**III. számú
KIEGÉSZÍTŐ TÁJÉKOZTATÁS**

*„Vállalkozási szerződés a nyíregyházi Bujtosi városliget rekonstrukciójára”
tárgyú közbeszerzési eljárás*

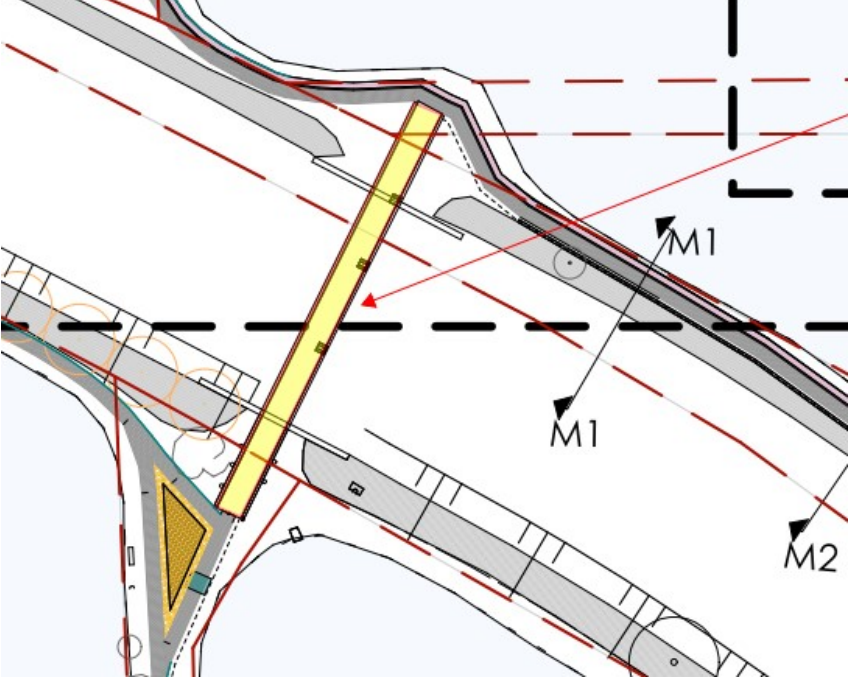
Sor- szá m	Kérdés	Válasz
	<p>„Kiegészítő aszfaltréteg max. 4 cm magasságig a László utca alatt” mennyisége pontosan hol található, ugyanis azt sem a műszaki leírásban, sem pedig a tervekben nem találtuk meg.”</p>	<p>AC8 minőségben.</p>  A detailed technical site plan or road layout drawing. The drawing shows a network of roads and paths. A prominent road runs diagonally from the bottom-left towards the top-right. Another road runs horizontally across the middle. A red circle is drawn around a specific intersection or junction on the diagonal road. Various technical symbols, such as circles with crosses and circles with dots, are scattered throughout the plan. The drawing is rendered in black lines on a white background with some color-coded areas like green and blue.
